原管発官 R2 第 173 号
令和 2 年 10 月 16 日

柏崎刈羽原子力発電所原子炉施設保安規定変更認可申請書の補正について

柏崎刈羽原子力発電所 原子炉施設保安規定変更比較表

図24-1

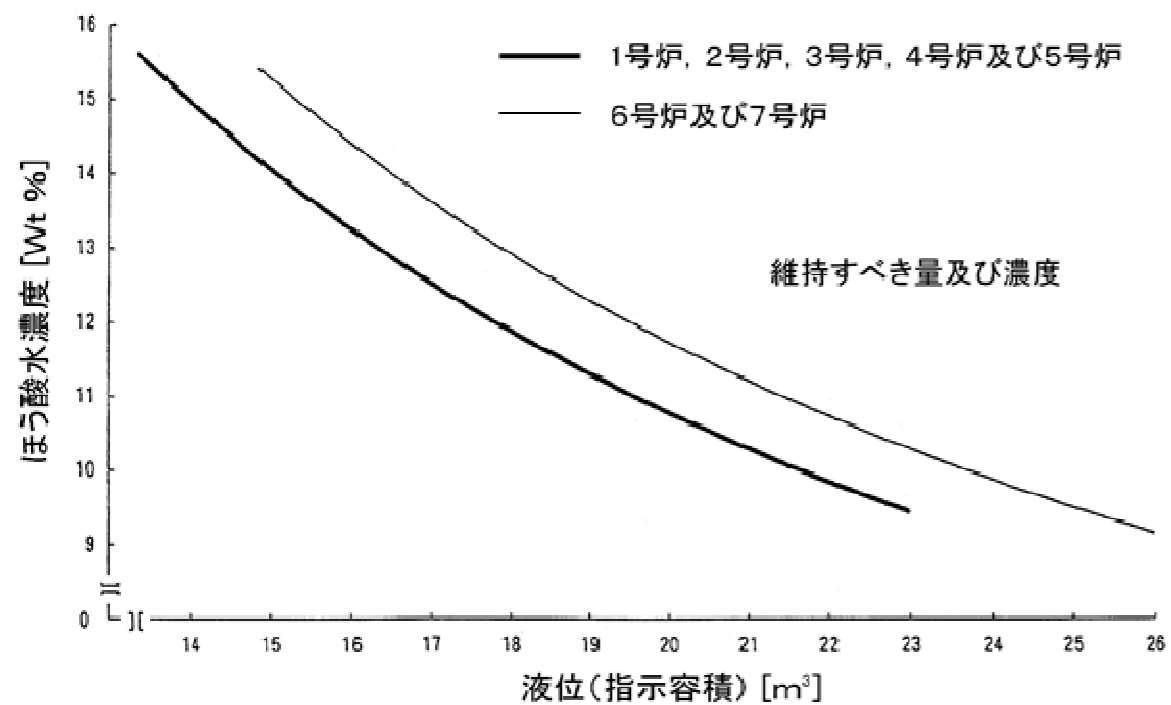
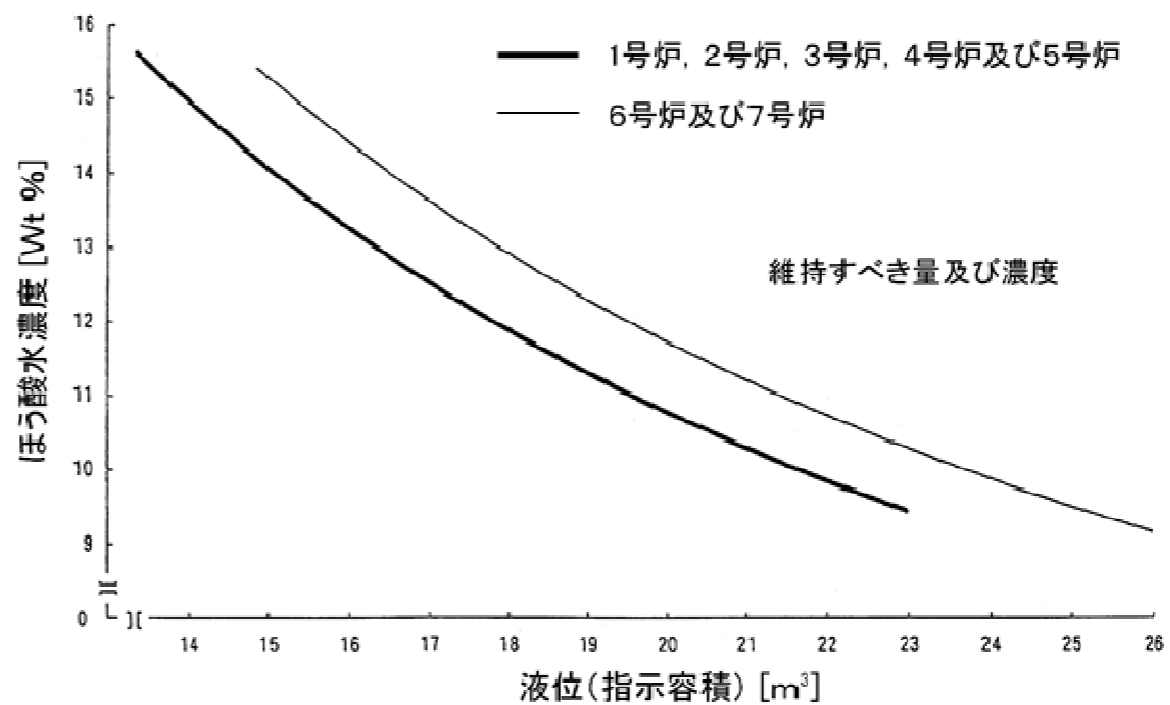
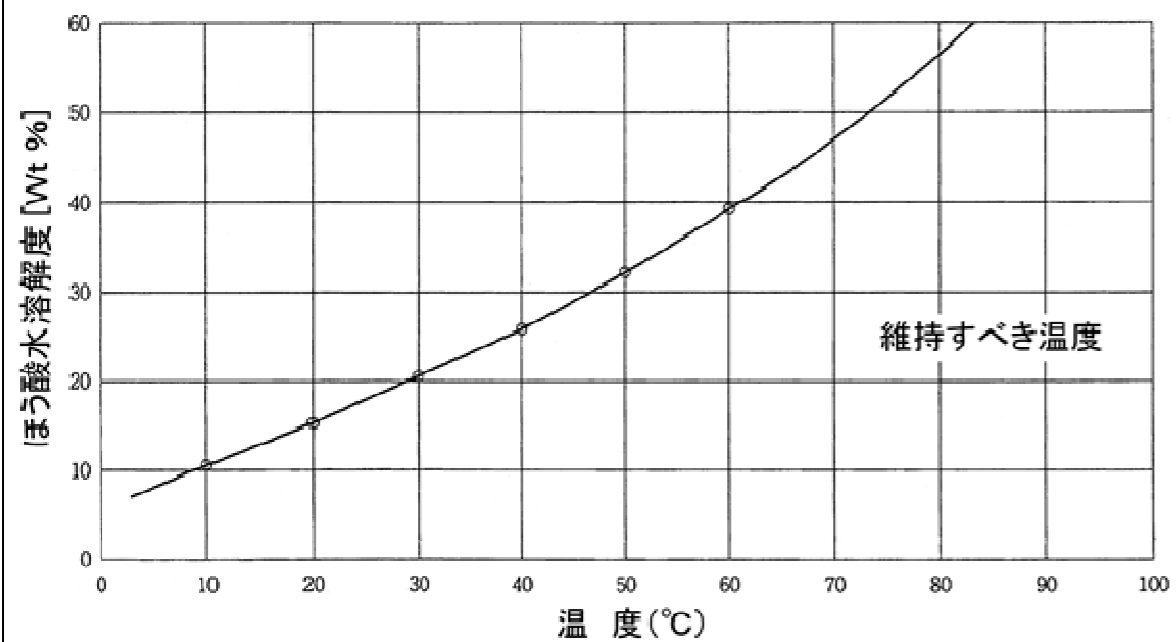
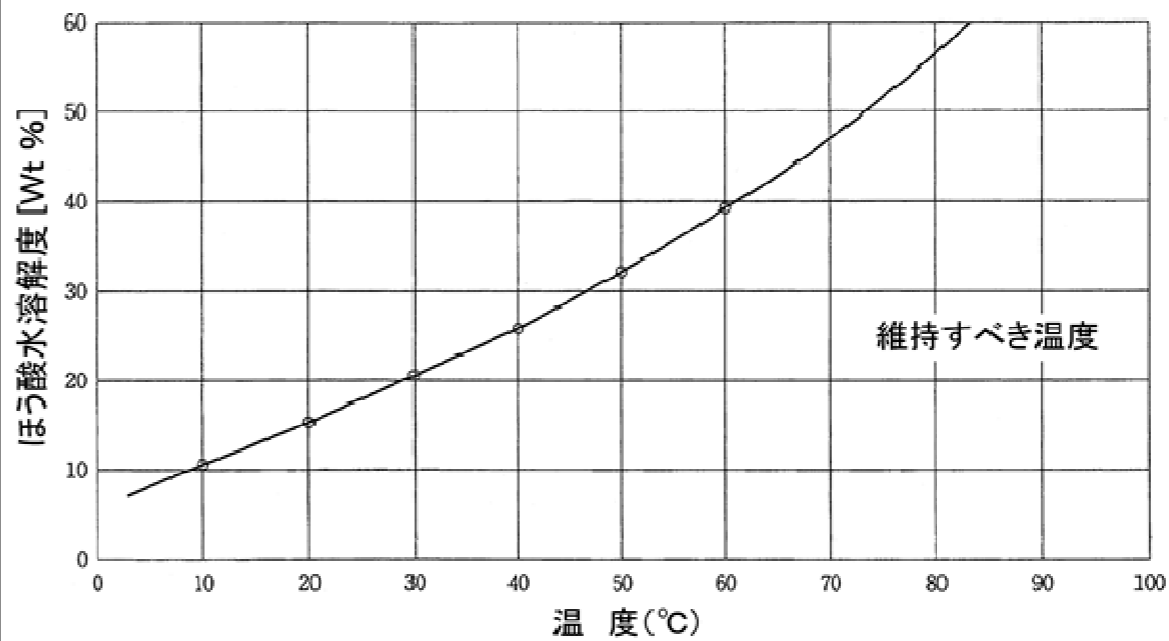
| 変更前 | 変更後 | 備考 | | | | | | | | | | | | | | | | | | | | | | | | |
|--|---|---|---------|--|--|-----------------|--------------------|-------------------|--|----------------------------------|--|-----------------------|--|-----|----------------|--------------------|--------------------------------------|--|-----------------|--------------------|-------------------|-----|----------------------------------|--------------|------|--|
| <p>表24-3</p> <table border="1"> <thead> <tr> <th>条件</th> <th>要求される措置</th> <th>完了時間</th> </tr> </thead> <tbody> <tr> <td>A. ほう酸水貯蔵タンクの液位及び温度が図24-1、2の範囲内でない場合</td> <td>A1. ほう酸水貯蔵タンクの液位及び温度を図24-1、2の範囲内に復旧する。</td> <td>3日間</td> </tr> <tr> <td>B. ほう酸水注入系が動作不能な場合</td> <td>B1. ほう酸水注入系を復旧する。</td> <td>8時間</td> </tr> <tr> <td>C. 条件A又はBで要求される措置を完了時間内に達成できない場合</td> <td>C1. 高温停止にする。</td> <td>24時間</td> </tr> </tbody> </table> | 条件 | 要求される措置 | 完了時間 | A. ほう酸水貯蔵タンクの液位及び温度が図24-1、2の範囲内でない場合 | A1. ほう酸水貯蔵タンクの液位及び温度を図24-1、2の範囲内に復旧する。 | 3日間 | B. ほう酸水注入系が動作不能な場合 | B1. ほう酸水注入系を復旧する。 | 8時間 | C. 条件A又はBで要求される措置を完了時間内に達成できない場合 | C1. 高温停止にする。 | 24時間 | <p>表24-3</p> <table border="1"> <thead> <tr> <th>条件</th> <th>要求される措置</th> <th>完了時間</th> </tr> </thead> <tbody> <tr> <td>A. ほう酸水貯蔵タンクの液位及び温度が図24-1、2の範囲内でない場合</td> <td>A1. ほう酸水貯蔵タンクの液位及び温度を図24-1、2の範囲内に復旧する。</td> <td>3日間</td> </tr> <tr> <td>B. ほう酸水注入系が動作不能な場合</td> <td>B1. ほう酸水注入系を復旧する。</td> <td>8時間</td> </tr> <tr> <td>C. 条件A又はBで要求される措置を完了時間内に達成できない場合</td> <td>C1. 高温停止にする。</td> <td>24時間</td> </tr> </tbody> </table> | 条件 | 要求される措置 | 完了時間 | A. ほう酸水貯蔵タンクの液位及び温度が図24-1、2の範囲内でない場合 | A1. ほう酸水貯蔵タンクの液位及び温度を図24-1、2の範囲内に復旧する。 | 3日間 | B. ほう酸水注入系が動作不能な場合 | B1. ほう酸水注入系を復旧する。 | 8時間 | C. 条件A又はBで要求される措置を完了時間内に達成できない場合 | C1. 高温停止にする。 | 24時間 | |

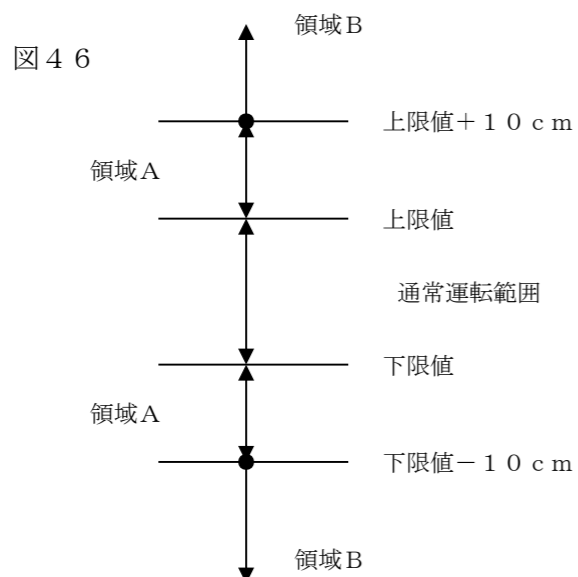
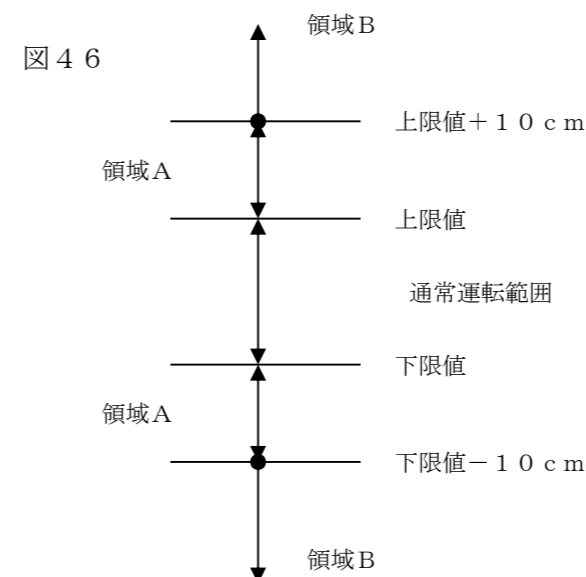
(サブプレッションプールの水位)
 第46条 原子炉の状態が運転、起動及び高温停止において、サブプレッションプール^{※1}の水位は、表46-1(図46)で定める事項を運転上の制限とする。ただし、地震時を除く。なお、7号炉において、原子炉隔離時冷却系又は高圧代替注水系の運転確認等により、サブプレッションプールの水位が図46の領域Aに移行した場合、運転確認開始から確認終了後24時間までの間は、運転上の制限を満足していないとはみなさないが、領域Bに移行した場合は、運転上の制限の逸脱と判断する。

2. サプレッションプールの水位が前項で定める運転上の制限を満足していることを確認するため、次号を実施する。なお、7号炉において、原子炉隔離時冷却系又は高圧代替注水系の運転確認等により、サブプレッションプールの水位が図46の領域Aに移行した場合、5分毎にサブプレッションプールの水位を監視するとともに、領域Bに近接した場合は、水位が変動するような運転確認等を中止し、24時間以内に水位を制限値内に復旧する。

原子力規制委員会設置法の一部施行に伴う変更
(新規制基準の施行に伴う変更)

図6-6-2-1

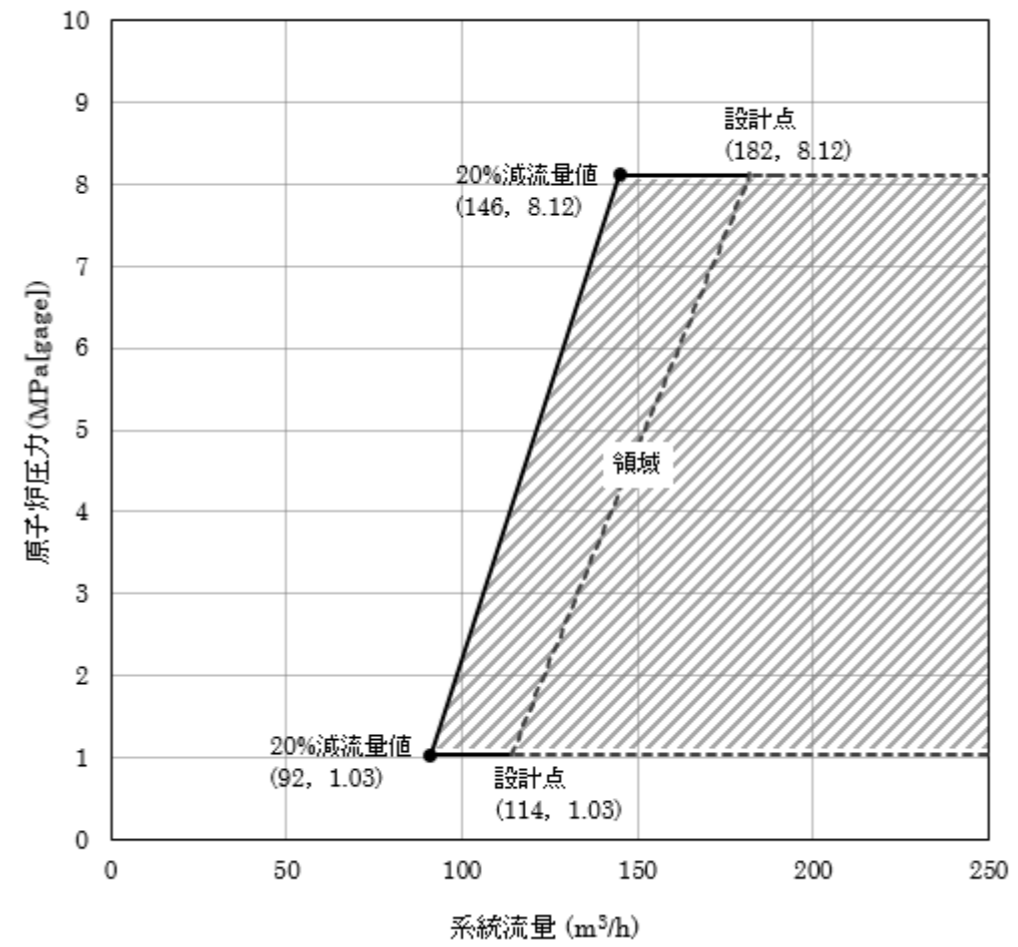
<table><tr> <th data-bbox="1380 262 1988 315">項目</th> <th data-bbox="1988 262 2300 315">頻度</th> <th data-bbox="2300 262 2478 315">担当</th> </tr><tr> <td data-bbox="1380 682 1988 924">3. <u>原子炉圧力が1.03MPa[gage]以上において、高压代替注水系ポンプの流量が図66-2-1に定める領域内にあることを確認する。また、ポンプの運転確認後、ポンプの運転確認に際して使用した弁が待機状態にあることを確認する。</u></td> <td data-bbox="1988 682 2300 924"><u>定事検停止後の原子炉起動中に1回</u></td> <td data-bbox="2300 682 2478 924"><u>当直長</u></td> </tr></table>

原子力規制委員会設置法の一部施行に伴う変更
(新規制基準の施行に伴う変更)

原子炉がスクラムした場合の運転操作基準 (1号炉～6号炉)

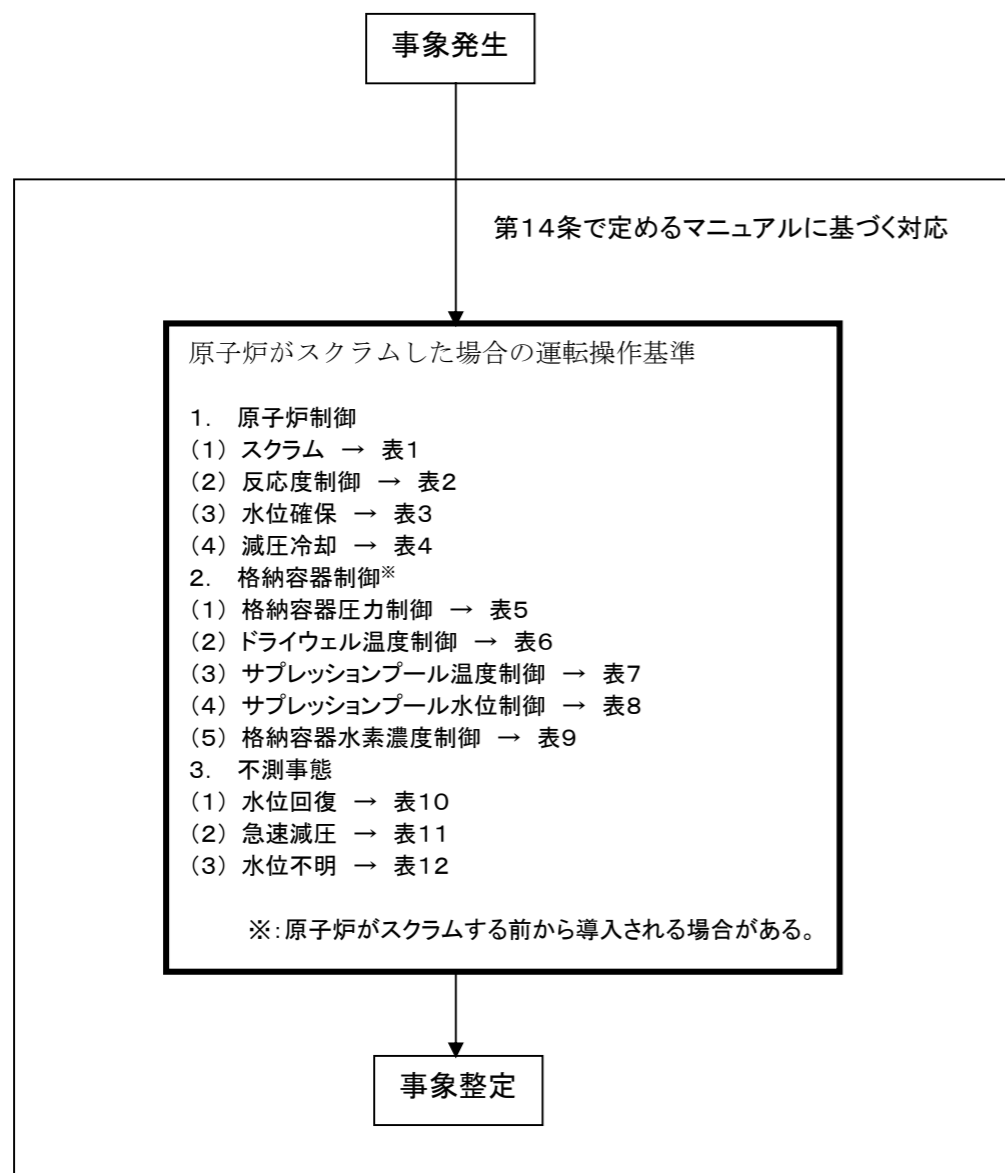
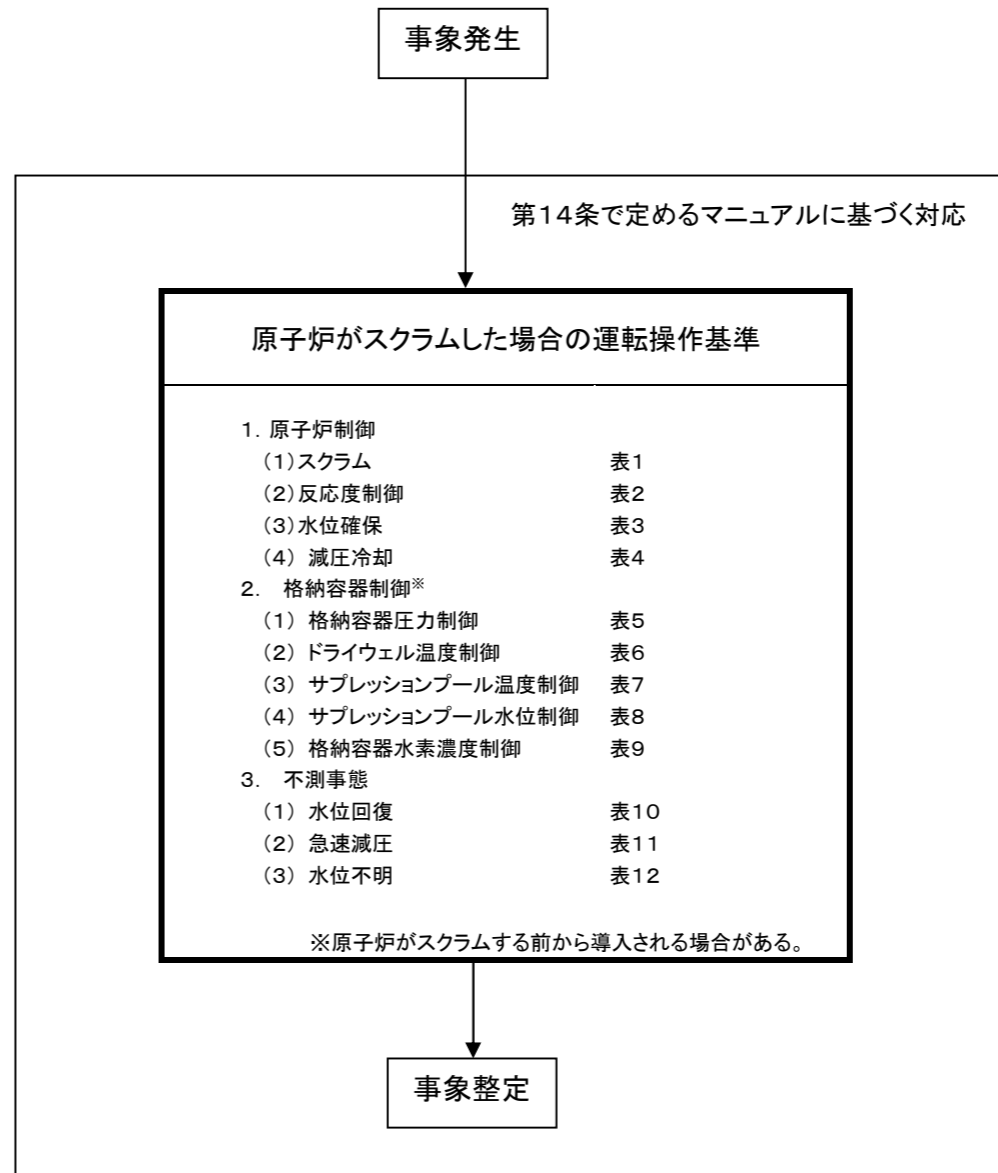
原子炉がスクラムした場合の運転操作基準
